- Gegenstand:** 1.) Seitenruder-Betätigung durch einen Handhebel an der linken Bordwand auch im hinteren Sitz als Ergänzung zur TM 25.  
2.) Verlegung der Kupplungsbetätigung im vorderen und hinteren Sitz

**Betroffen:** Alle ASK 21 Geräte-Nr. LBA L-339

**Klassifizierung:** Erhebliche Änderung

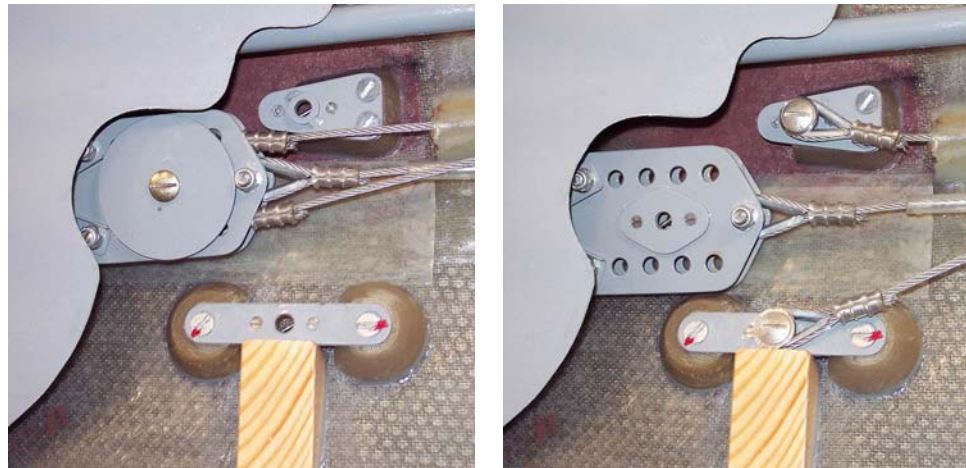
- Grund:** 1.) Um Fluglehrern, die in der Bewegungsfreiheit ihrer Beine eingeschränkt sind, die Möglichkeit zu geben, Ausbildungs- und Einweisungsflüge durchzuführen, wird auch im hinteren Pilotensitz eine Seitenruderbetätigung per Handhebel eingebaut.

Damit in solch einen Fall bei in den Pedalen stehenden Füßen die Seitenruder-Steuerung nicht blockiert wird, können die Zugseile der jeweiligen Pedale an der Verbindungsstelle zwischen dem vorderen und hinteren Sitz ausgehängt werden. Die gelösten Seile werden an speziellen Ankerpunkten an der Rumpfwand fixiert.

- 2.) Um bei eingeschränkter Bewegungsfreiheit die Kupplungsbetätigung zu erleichtern, wird der Kugelgriff im vorderen und hinteren Sitz geringfügig versetzt.

- Maßnahmen:** 1.) Umbaumaßnahmen nach TM 25 erforderlich.

Anfertigung und Einbau der Teile nach **Teileliste TM 30**

- 2.) Die neue Position und der geringfügig geänderte Verlauf der Betätigungszüge gehen aus der Zeichnungen 210.11.S31 „Verlegung der Kupplungsbetätigung“ hervor.
